新紺屋小学校

【平成27年度通学路合同点検 危険箇所 2箇所】

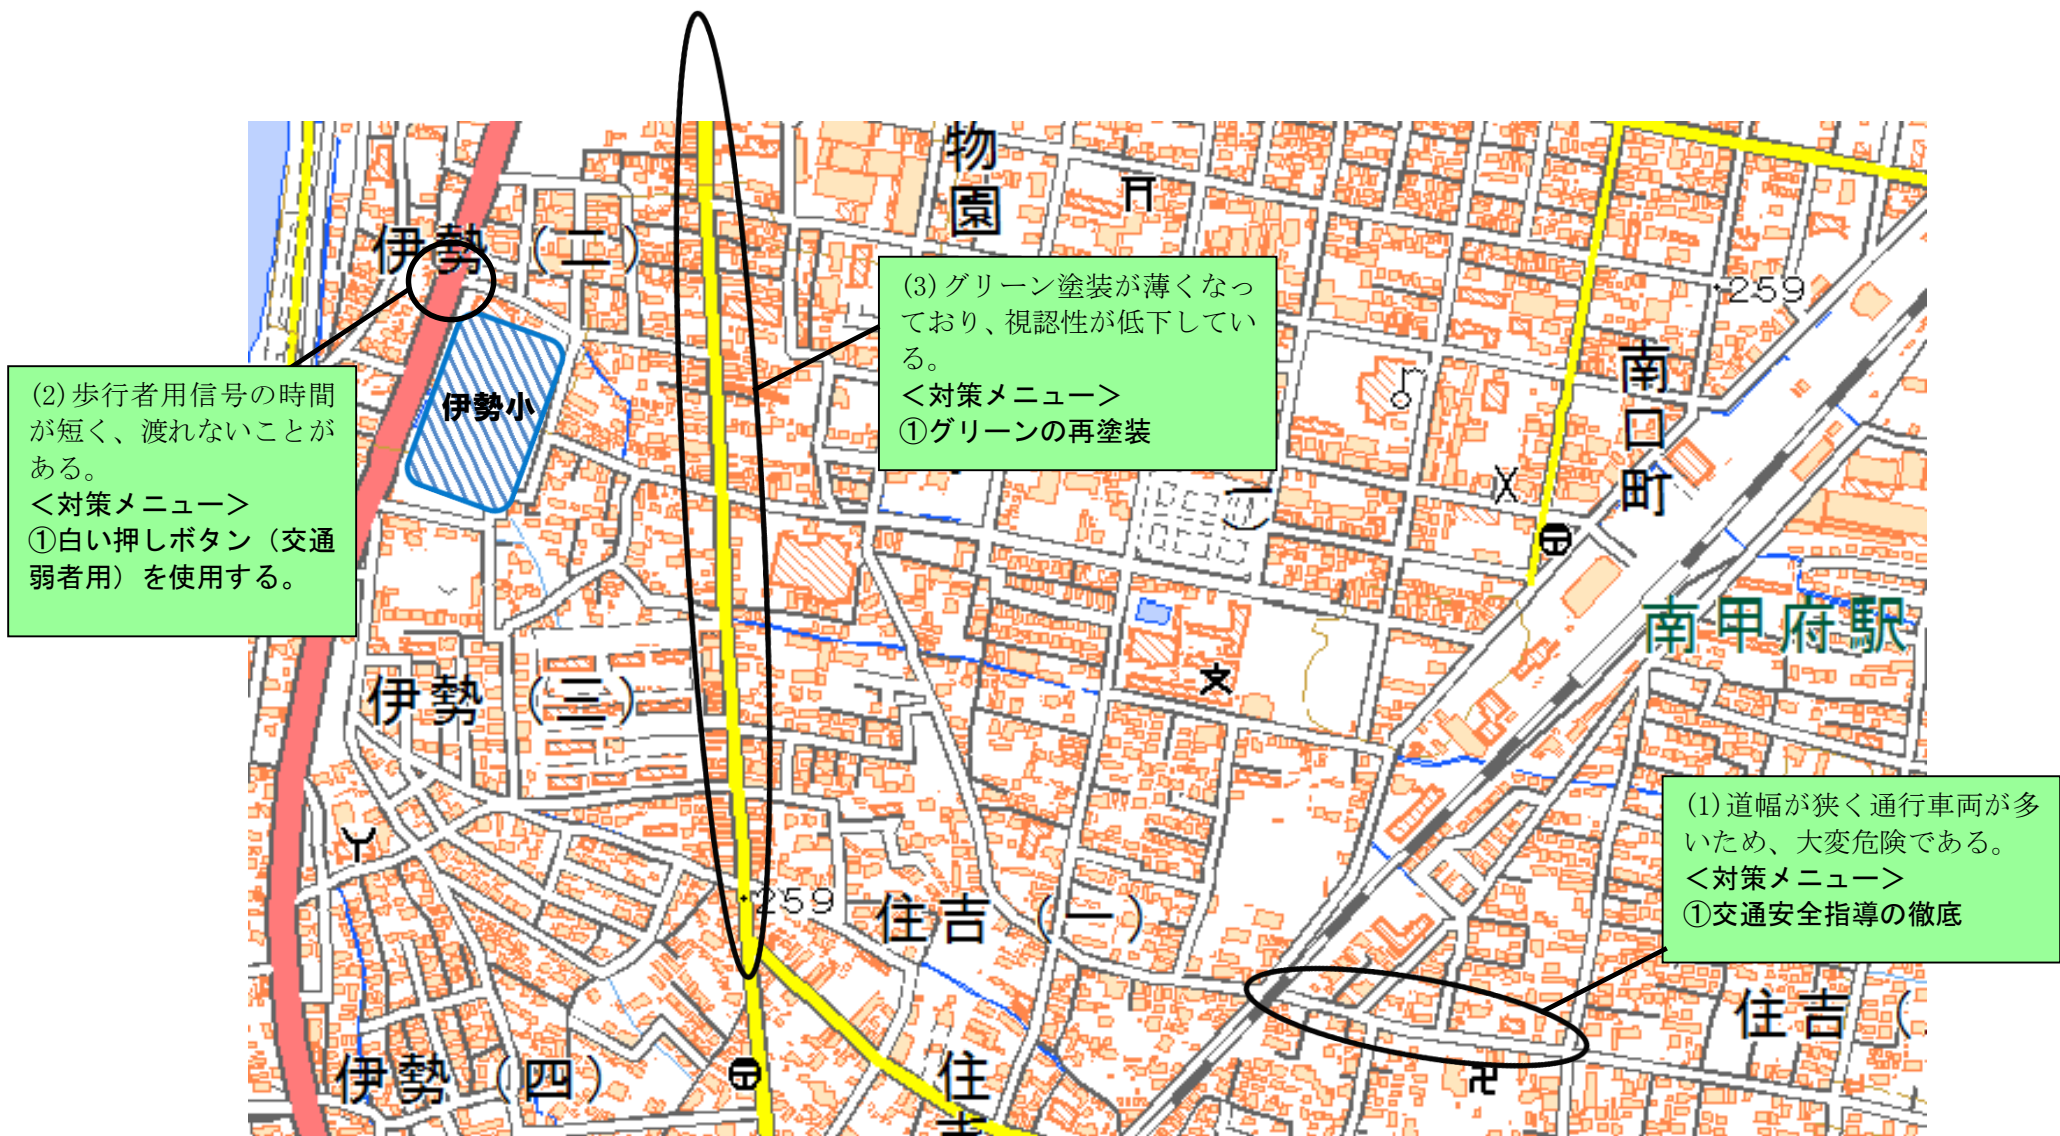
(1) 非常に狭い箇所があり、車のすれ違いを気にしながら登校しているが、危険が伴う。
<対策メニュー>
①安全指導の徹底

(2) スクールゾーンだが、違反車両が通行し大変危険。
<対策メニュー>
①取締りの強化（立番の実施）

玉諸小学校

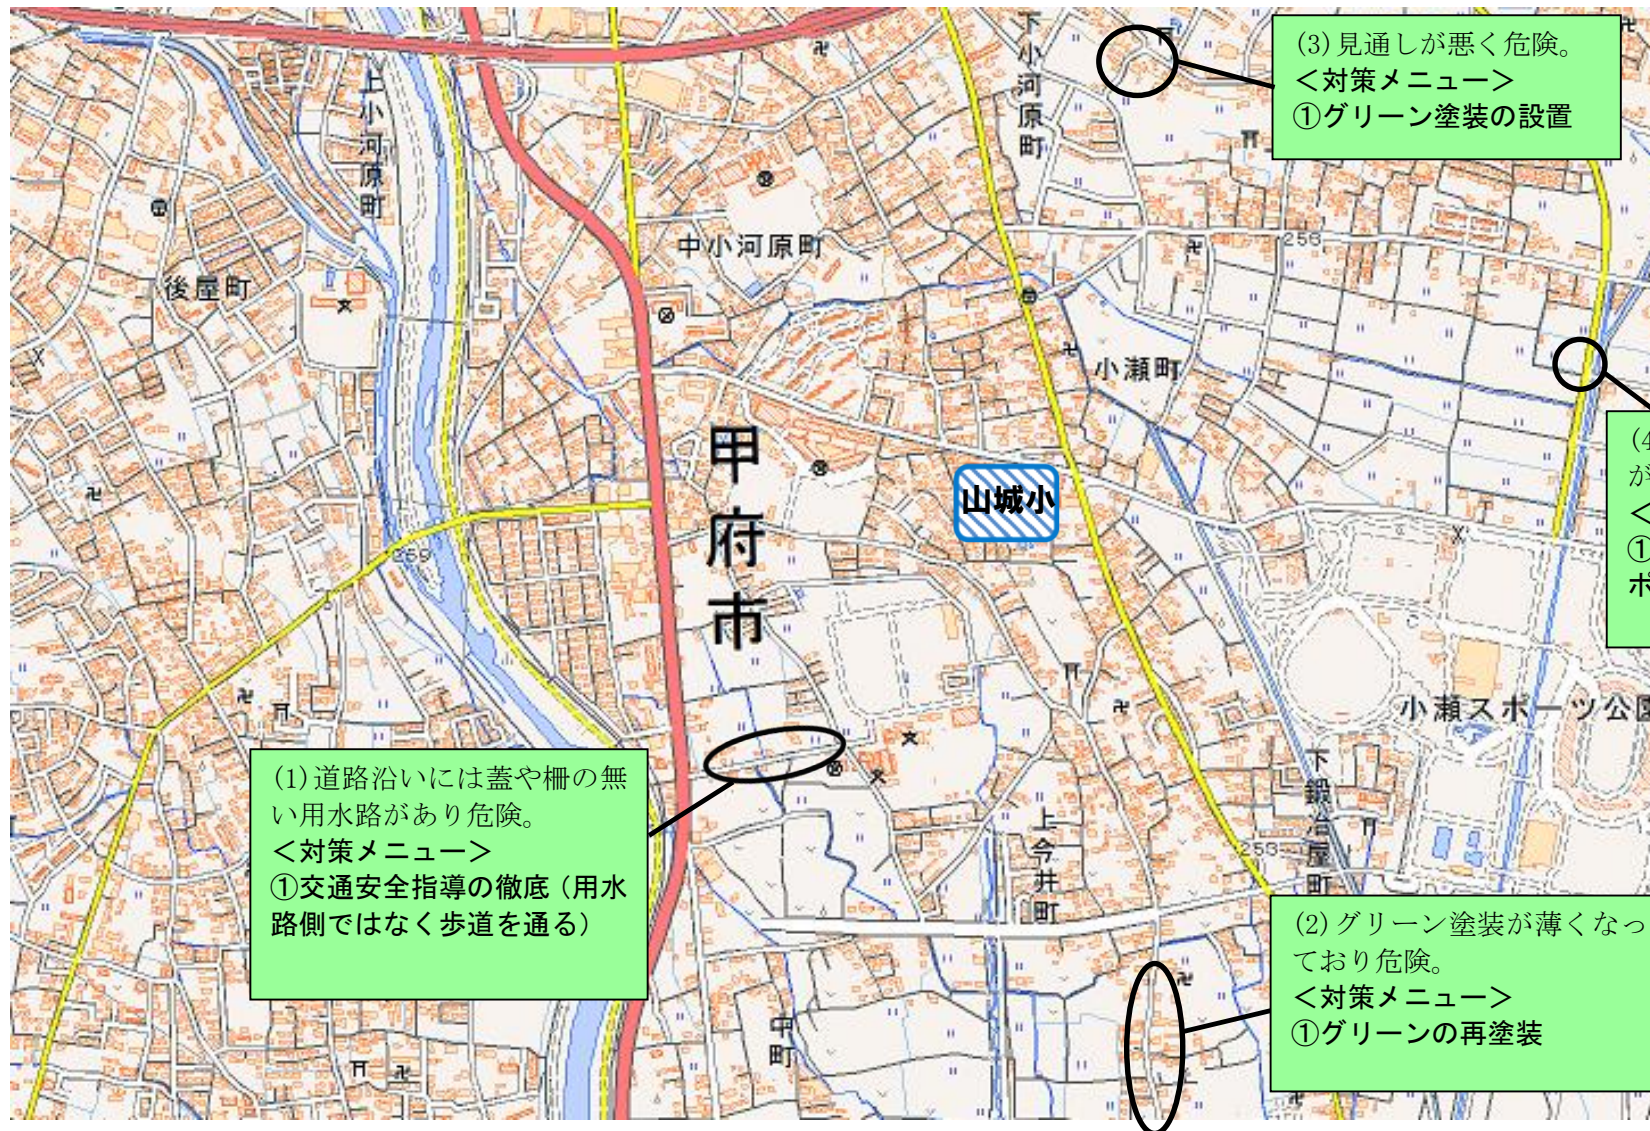
(1) 北側からの車がスピードを出して交差点を通過するため危険。また、道も狭い。

(2) グリーン塗装が薄くなっている。

(3) 狭いうえに和戸通りへの抜け道となっており、通行量が多く危険。

- ①横断歩道の設置
- ②外側線とグリーン塗装の新規設置

- ①外側線とグリーンの再塗装

- ①外側線とグリーン塗装の新規設置

大国小学校

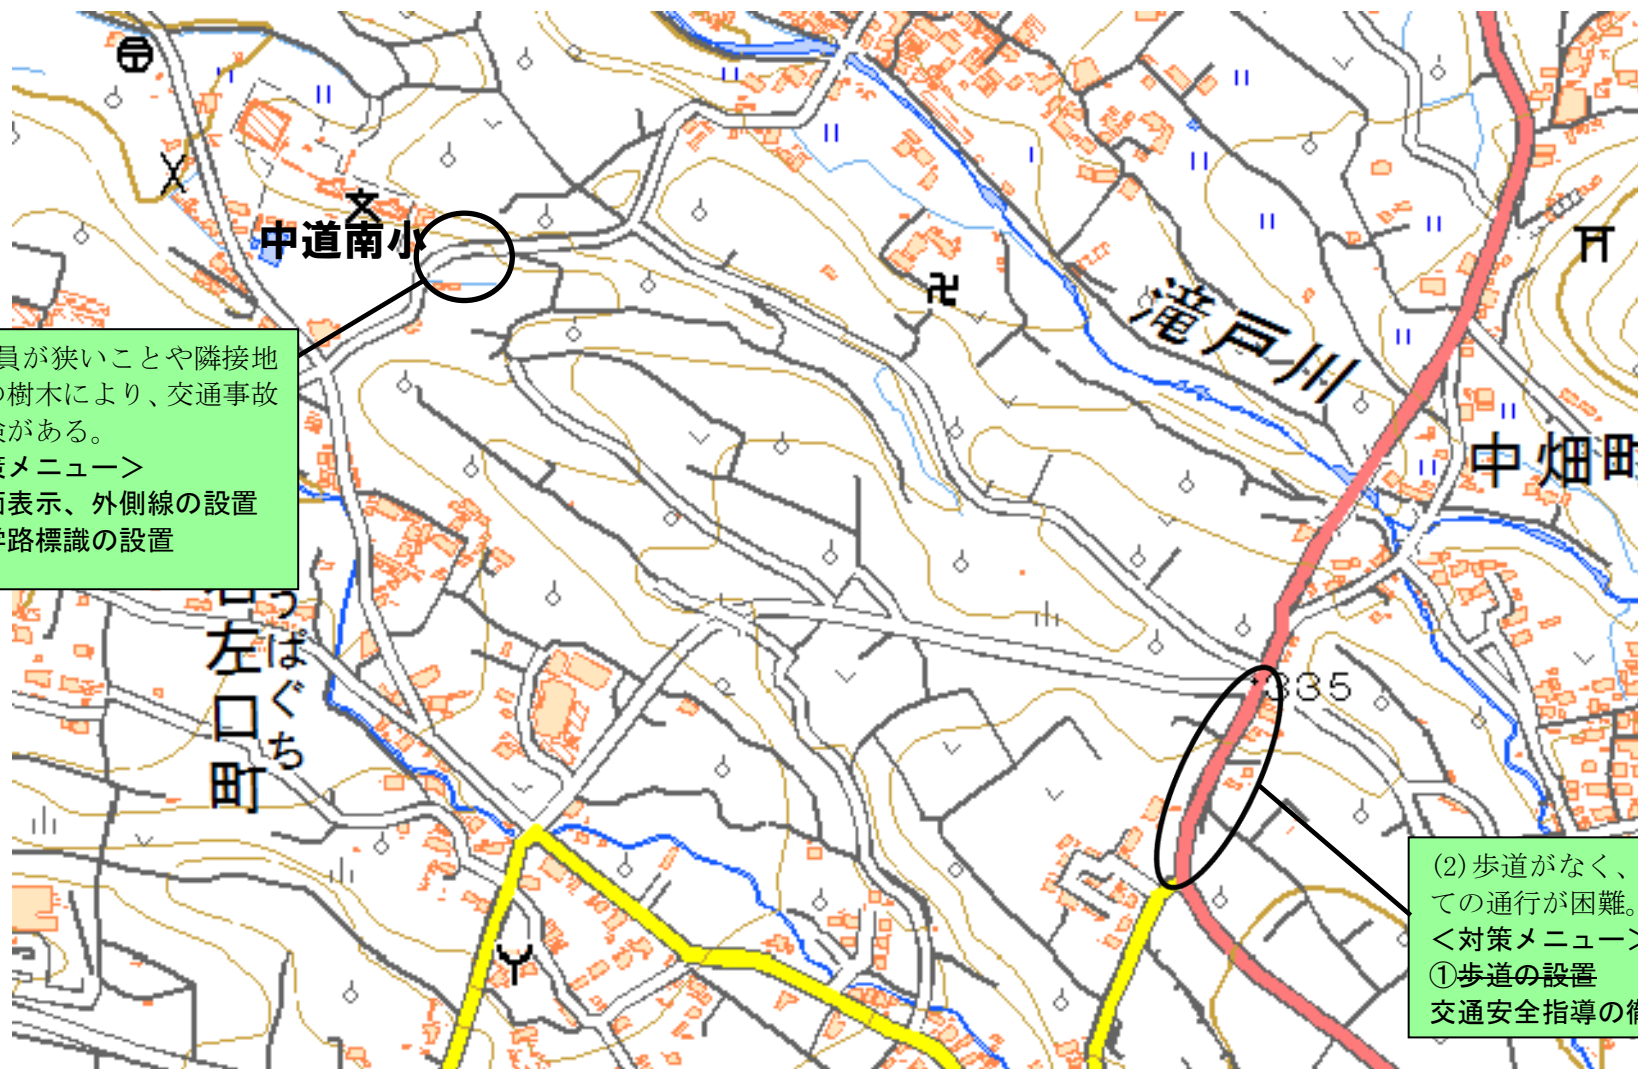
(1) 変則交差点のため、横断中に車が通行する。青信号の時間が短い。

(1) 外側線、グリーン塗装が薄くなっている。スピードを出す車が多く危険。

①青信号の時間延長（通学時間のみ）

②横断歩道、歩行者用信号の設置

①外側線、グリーンの再塗装

②交差点クロスマークの設置
